H-23011

原子燃料工業株式会社

熊取事業所

設工認申請書における記載に変更が必要な内容について

「図ハ-2-1-2-1 第 2 加工棟 基礎伏図兼構造区分図」の変更箇所

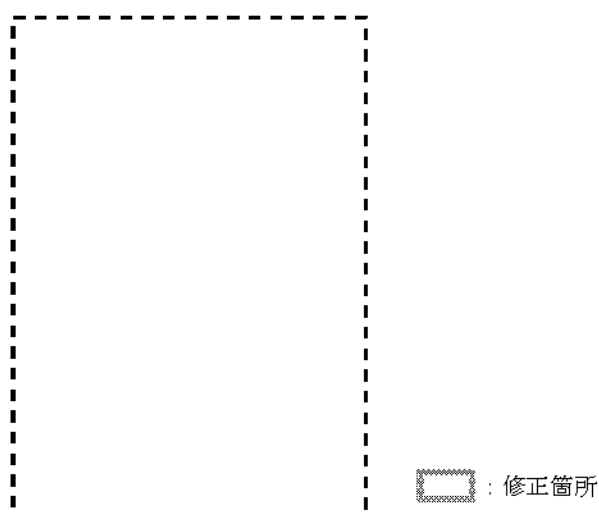
図ハ-2-1-2-1 第 2 加工棟 基礎伏図兼構造区分図において、北側屋外階段部の張り出し基礎スラブの符号を「CFS2」と記載すべきところを誤って、「CFS1」と記載しているため、当該図の記載を変更する。

当該図面は第 2 加工棟の建設当時の設計資料を元に作成したが、当時の手書き図面から CAD 図面を作成した際に記載を誤ってしまった。

軽微な変更の届出により、基礎スラブの符号を修正する。また、同届出後に使用前事業者検査要領に反映し、使用前事業者検査を実施する。

図チー a - 3 工事フロー

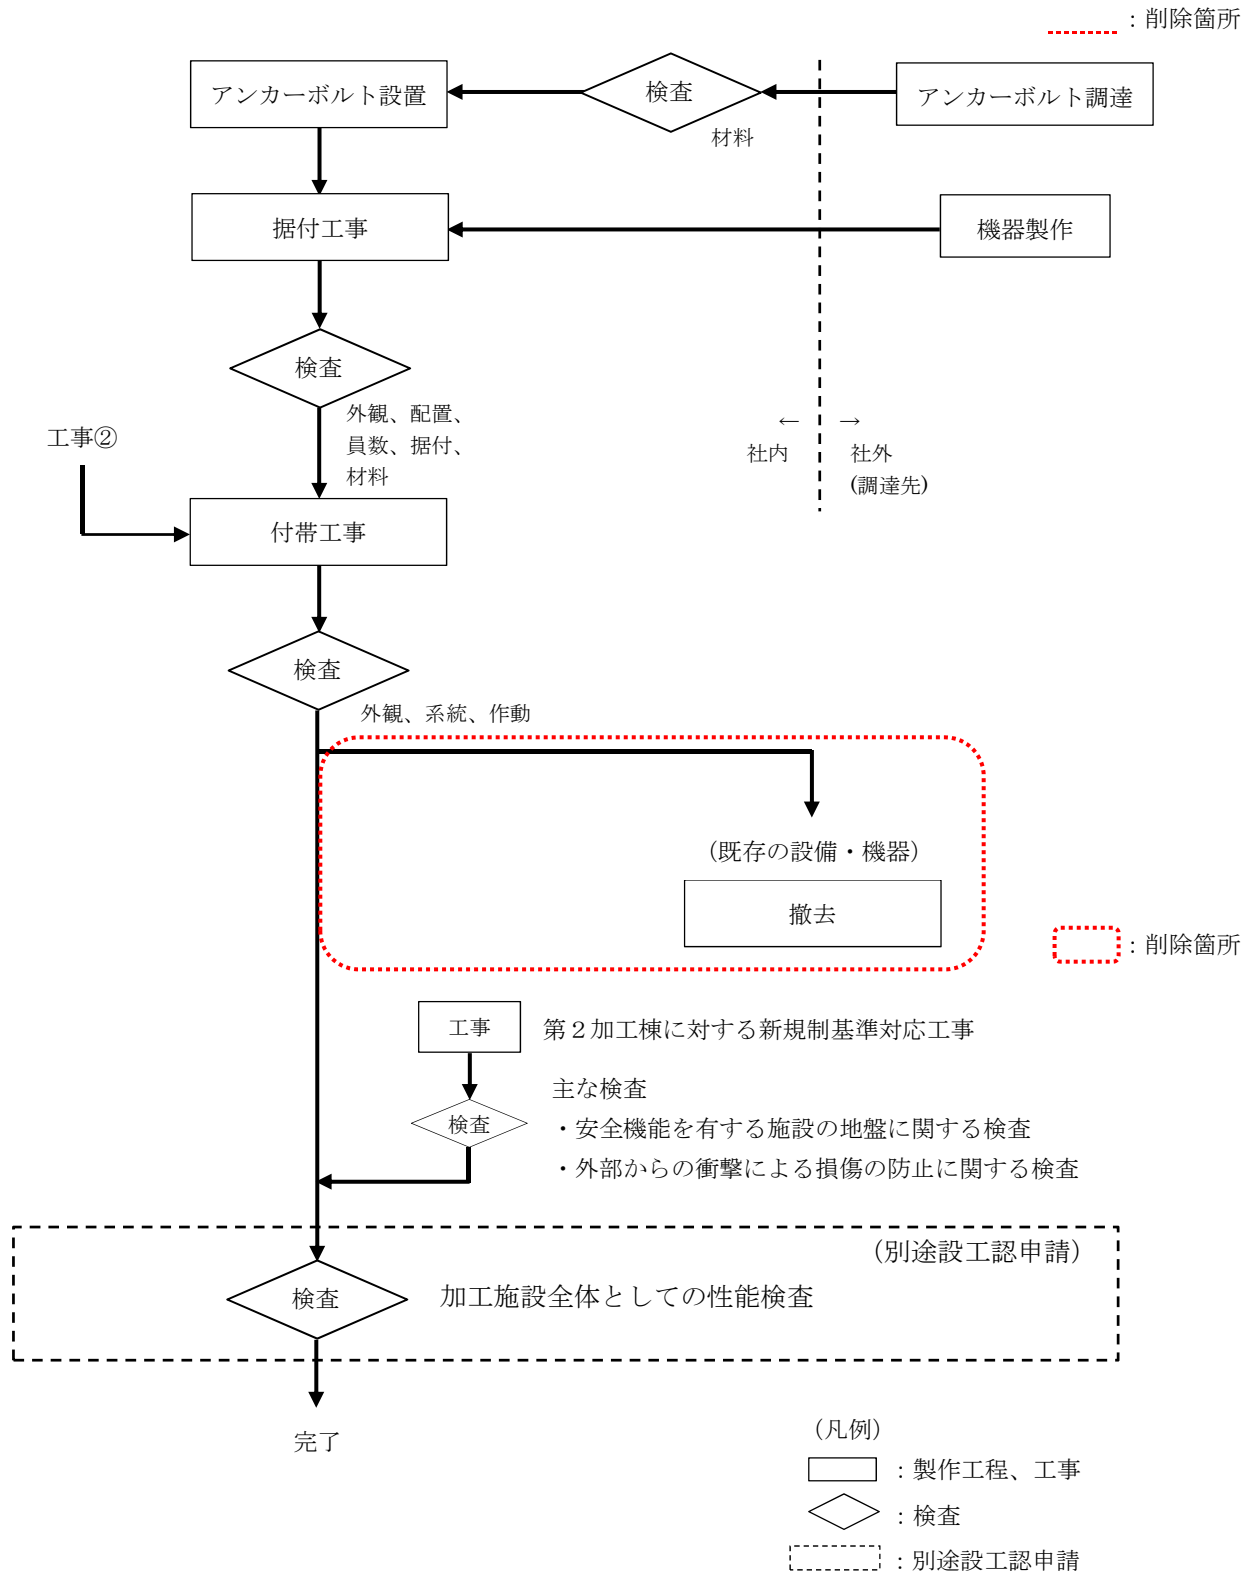
モニタリングポストに対する変更内容は、加工事業変更許可に基づき伝送系の多様化を確保するための「改造」としており、第4次設工認において変更内容の具体的な記載として多様な伝送系を有する仕様の機器を新たに設置し、既存の機器を撤去する旨を記載していた。

既存の機器は、原災法に基づく放射線測定設備であり過去に設工認を得たものではないこと、これらの機器の撤去工事は新たに設置するモニタリングポストの技術基準への適合に影響を及ぼすものではないことから、既存の機器の撤去工事は設工認の対象外と考えている。このことを明確化するため、第4次設工認におけるモニタリングポストの変更内容、工事に係る記載のうち既存の機器の撤去工事に係る記載を以下のとおり削除し、適正化する。

軽微な変更の届出により既存の機器の撤去工事に係る記載を削除する。

「図リー他－15 第1加工棟 火災感知器設備 配置図」の変更箇所

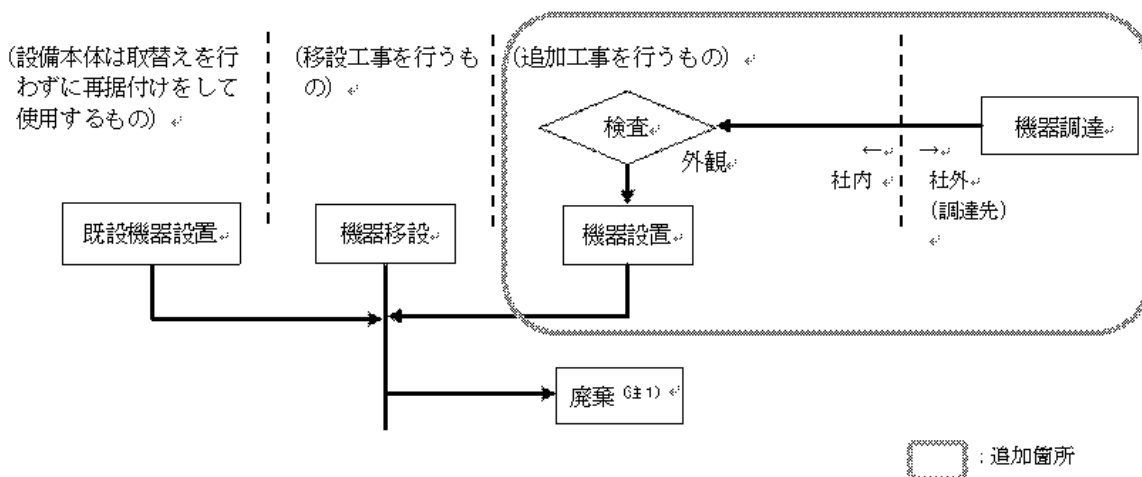
公設消防の指導により、第 1 加工棟の自動火災報知設備に発信機を 1 台追加し、11 台から 12 台に変更する。

そのため、追第 3 次 表へー 2 - 1、追第 3 次 表リー 4 - 1 の発信機の台数及び図リー他ー 1 5 の配置図を変更する。また、図リー 1 - 1 工事フローに発信機の追加の工事を行うフローを追加する。

軽微な変更の届出により、申請書の第1加工棟の仕様表、非常用設備の仕様表、配置図及び工事フローの記載を修正する。

「図ト-W1建-28(1) 第1廃棄物貯蔵棟 既設部材リスト 基礎断面」の変更箇所

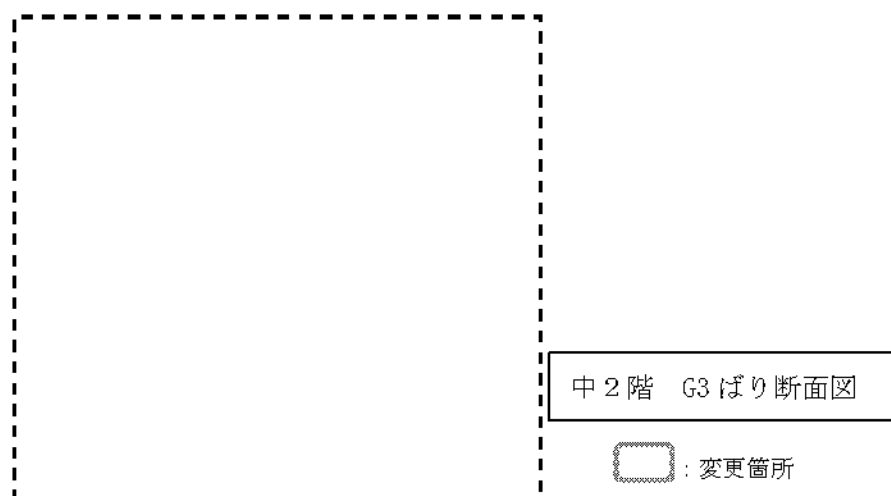
図ト-W1建-28(1) 第1廃棄物貯蔵棟 既設部材リスト 基礎断面のうち、杭頭と基礎の納まり図において、基礎レベル及び鉄筋径の記載に誤りがあるため、当該図の以下の記載を変更する。

- ・基礎レベルを「基礎上端」から「基礎下端」に変更。
- ・鉄筋径を [] から [] に変更。

軽微な変更の届出により、当該図の基礎レベル及び鉄筋径の記載を修正する。また、同届出後に使用前事業者検査要領に反映し、使用前事業者検査を実施する。

「図ト-W1設-2-4 (2) 気体廃棄設備 No.2 (系統1、系統2、系統3、系統4、給気系統) 送排風機の起動停止時 (インターロック信号系統 図) (2/2)」の変更箇所 : 修正箇所

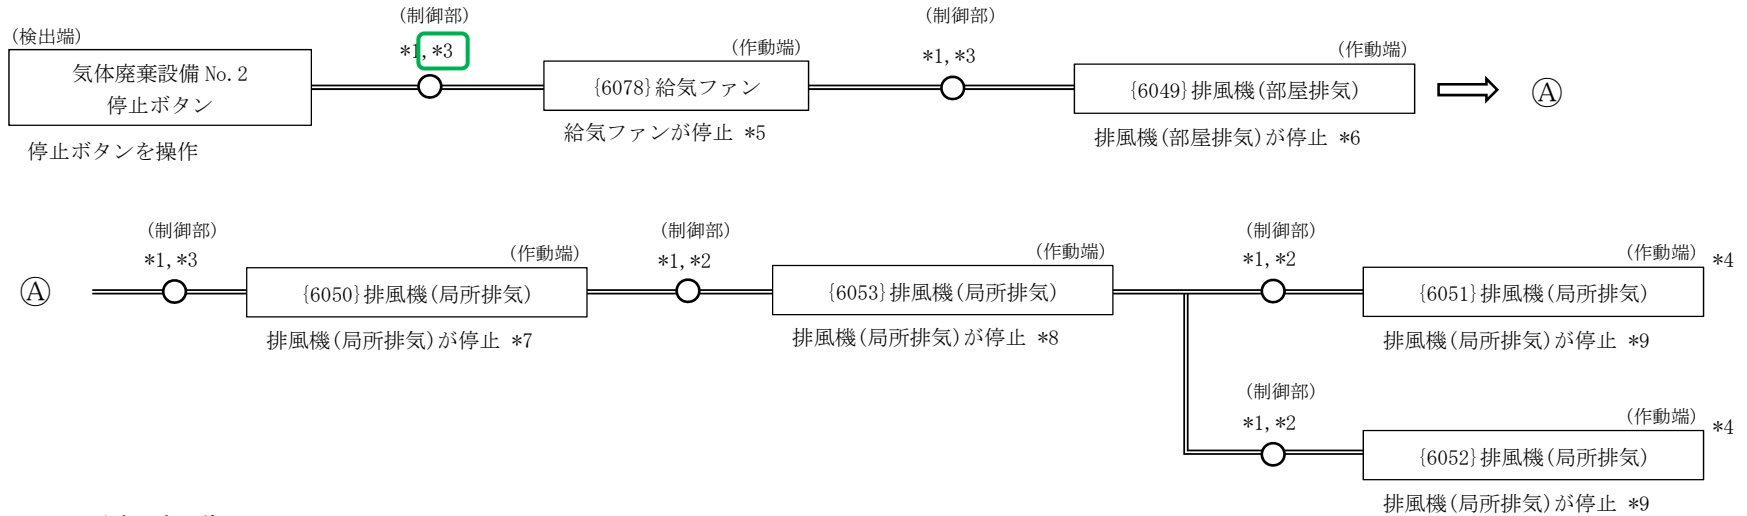
図ト-W1設-2-4(2) 気体廃棄設備 No.2(系統1、系統2、系統3、系統4、給気系統) 送排風機の起動停止時(インターロック信号系統図)において、気体廃棄設備 No.2 停止ボタン～{6078}給気ファン間のメカニカルリレーの位置を「*2」(6080-2)制御盤(1)としているが、「*3」(6080-2)制御盤(2)の誤りであったため変更する。(次頁参照)

前頁に記載の起動時のインターロック系統図においては、起動ボタンが備わっているW1-2排風機室側の制御盤(1)にメカニカルリレーがあるため、停止時のインターロック系統図においても停止ボタンが備わっているW1-2排風機室側の制御盤(1)にあるものと誤認し記載してしまった。

軽微な変更の届出により当該図を修正する。また、同届出後に使用前事業者検査要領に反映し、使用前事業者検査を実施する。
